Deres saksnummer: 200902942

MERKNAD TIL PLANFORSLAG FOR MARSELIS' GATE 1 B MED FLERE

Det vises til brev av 9. desember 2010 der Oslo Elveforum varsles om at forslag til detaljregulering av Marselis' gate 1 B med flere (Nedre Foss-området og partiet langs vestsiden av Marselis' gate) er vedtatt lagt ut til offentlig ettersyn.

UTVIDET KUBAPARK OG ALTERNATIV SYKKELBODPLASSERING

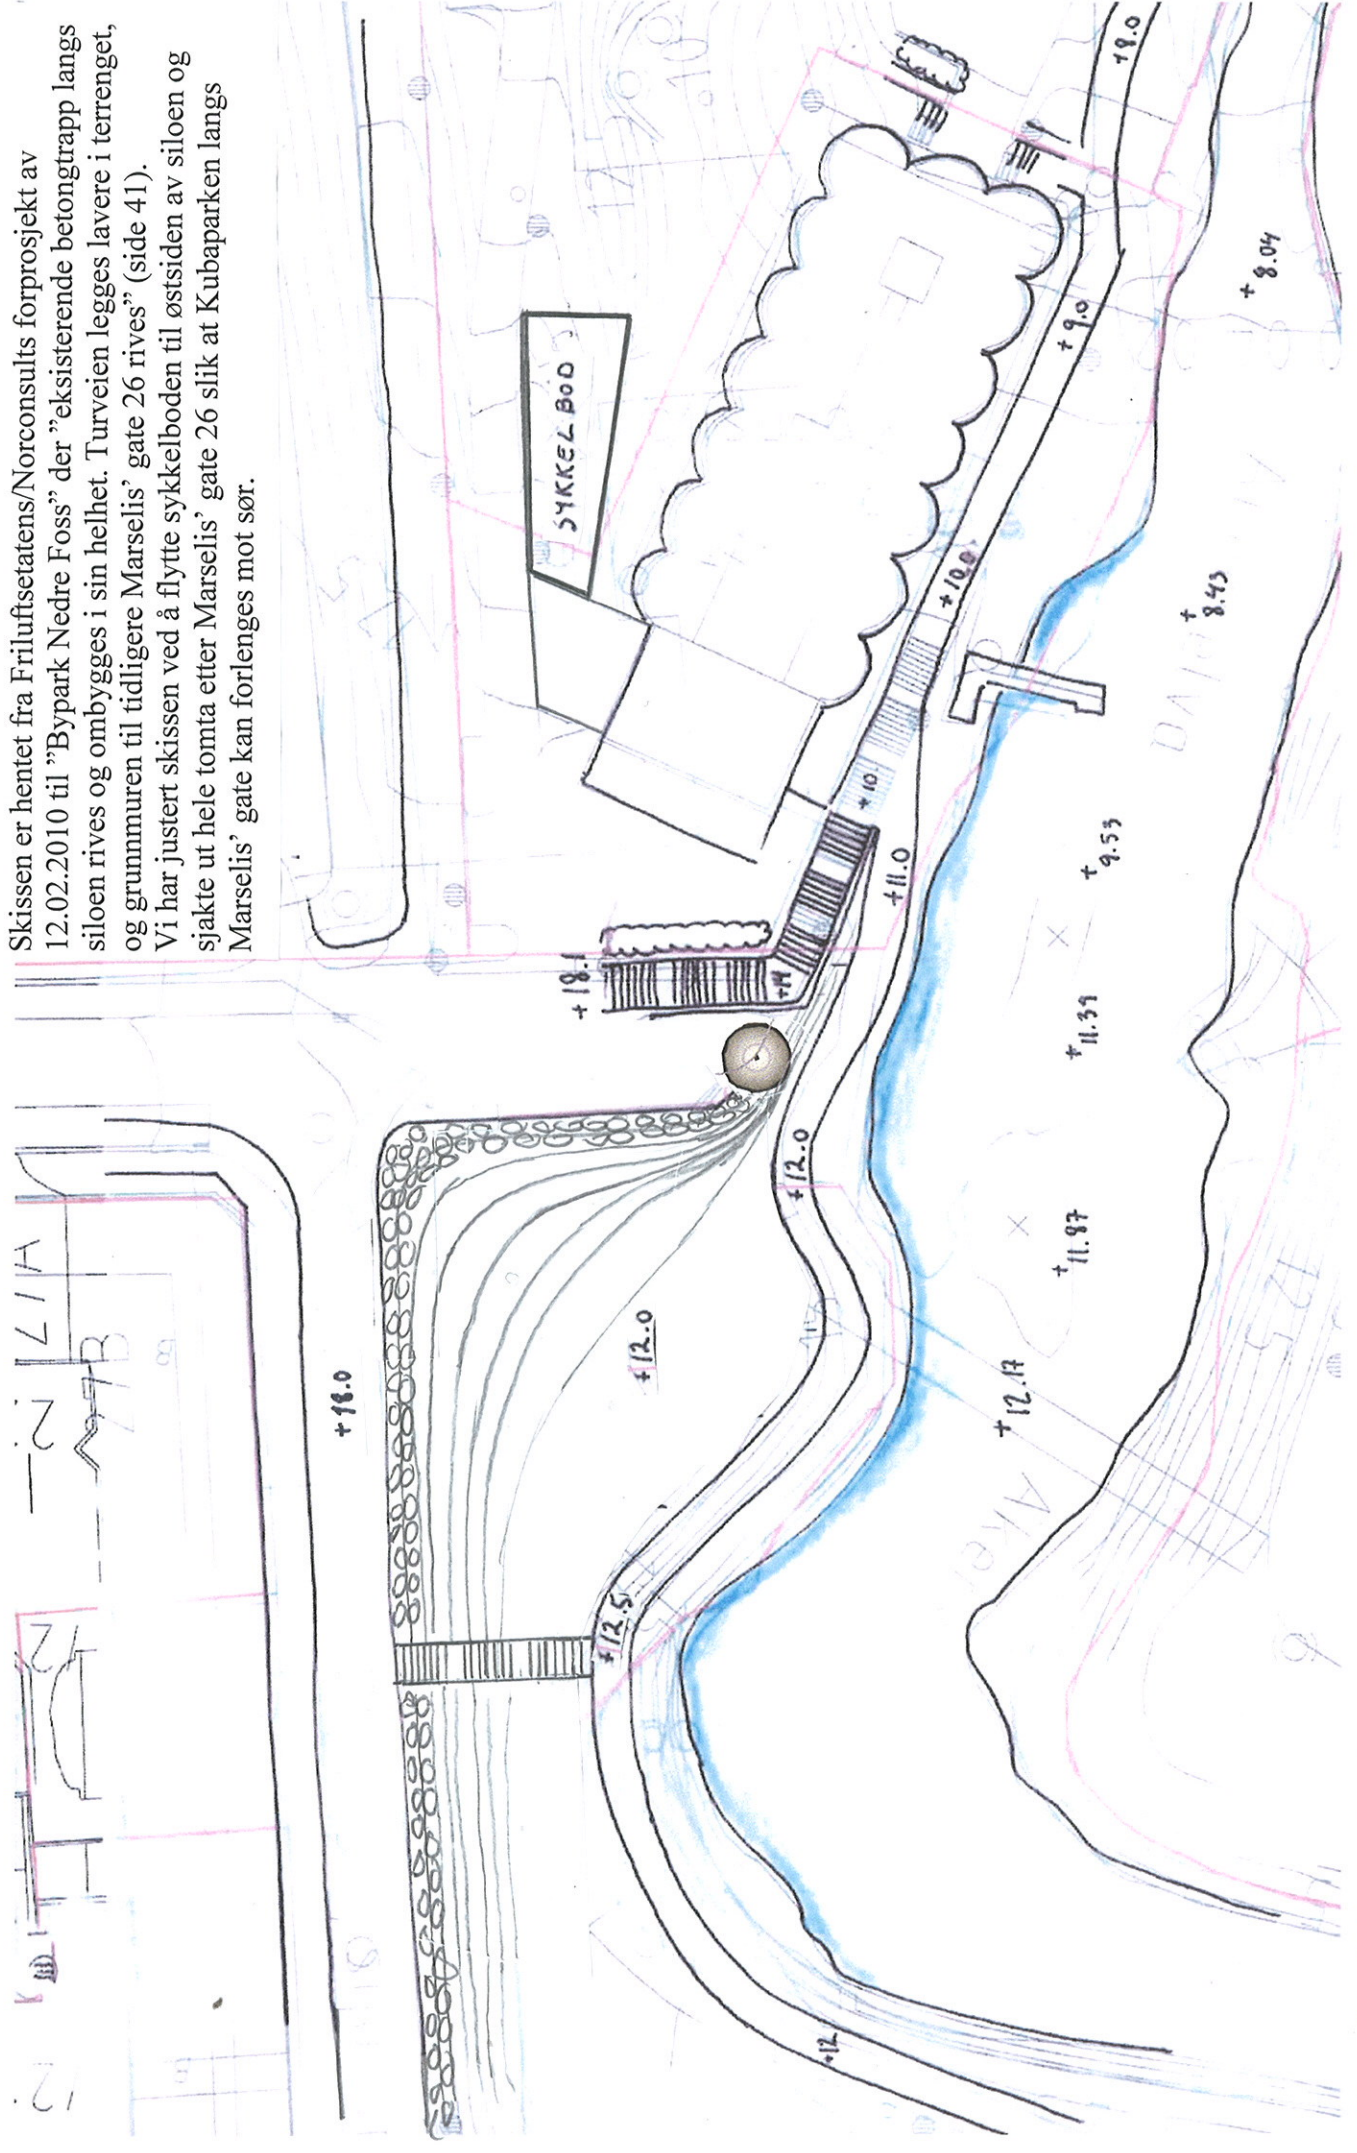
Som vi påpekte i vår forhåndsuttalelse, har sykkelboden på sørsiden av studentsiloen (mellom siloen og Nedre Foss gård) stått tom gjennom flere år. Etter Oslo Elveforums syn burde det derfor være uproblematisk å rive denne sykkelboden uten å erstatte den med en ny sykkelbod. Skal dagens sykkelbod likevel erstattes med en ny sykkelbod, bør denne i så fall plasseres på *østsiden* av studentsiloen, langs kjøreveien ned til siloens parkeringsplasser, slik Bellona foreslo allerede for 10 år siden. Sykkelboden bør likevel plasseres litt lenger nord enn Bellona foreslo i 2001, i forlengelsen av eksisterende søppelbod langs vestsiden av kjøreveien. Jf. skissen "Utvidet Kubapark og alternativ sykkelbodplassering" (vedlagt) som viser hvor Oslo Elveforum mener en eventuell ny sykkelbod bør plasseres.

- **Dagens sykkelbod benyttes ikke, og den burde følgelig kunne rives uten at det etableres noen ny.**
- **Anser en likevel at det er behov for en ny sykkelbod, bør den plasseres mellom studentsiloen og kjøreveien ned til studentsiloens parkeringsplasser.**

- **For utsynet på tvers av Akerselva er det langt bedre å plassere sykkelboden øst for studentsiloen enn nord for studentsiloen.**

Planforslagets plassering av ny sykkelbod på nordsiden av studentsiloen oppfatter vi som et rent arbeidsuhell. Det å plassere en sykkelbod på tomte etter elvegården Marselis' gate 26 (revet i 1987) blokkerer nemlig muligheten for å sjakte ut tomte etter Marselis' gate 26 – og forlenge Kubaparken sørover langs Marselis' gate. I prosjektkatalogen "Akerselva Miljøpark" av 2003 gikk Friluftsetaten selv inn for at "det sjaktes ut et amfi" på denne tomte. Etaten begrunnet forslaget slik (s. 50): "På grunn av stor høydeforskjell til elva, tett beplantning og gjerde oppfattes dette som et restareal uten tilknytning til parken vest for Marselis' gate."

Skissen er hentet fra Friluftetatens/Norconsults forprosjekt av 12.02.2010 til "Bypark Nedre Foss" der "eksisterende betongtrapp langs siloen rives og ombygges i sin helhet. Turveien legges lavere i terrenget, og grunnmuren til tidligere Marselis' gate 26 rives" (side 41). Vi har justert skissen ved å flytte sykkelboden til østsiden av siloen og sjakte ut hele tomten etter Marselis' gate 26 slik at Kubaparken langs Marselis' gate kan forlenges mot sør.
